版本更新说明		
版本号	日期	更新内容
V1.0	20211210	原始版本
V1.1	20220225	添加说明，修改封装引脚名称
V1.2	20220429	更新了防浪涌、静电保护措施

AC7911B8兼容AC7911B0的应用方案说明

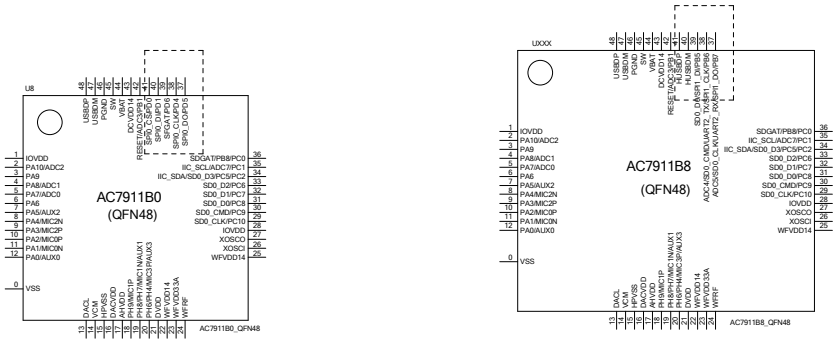
由于AC7911B8已经内封了Flash，原先AC7911B0封装用于外接Flash的引脚位（PD0、PD1、PD4、PD5和PD6），
改成绑定PB5、PB6、PB7、HUSBDM、HUSBDP，AC7911B8可以兼容AC7911B0的应用方案。

1. 当使用AC7911B8时，PB5/PB6/PB7/HUSBDM/HUSBDP功能可用（FLASH相关器件U1/C3/C7/C35需改为NC，R42/R43/R44/R39/R51改为0R）
2. LAYOUT时SPI0_DI/SPI0_CS需按HUSB信号去走线，R39/R51靠近FLASH放置
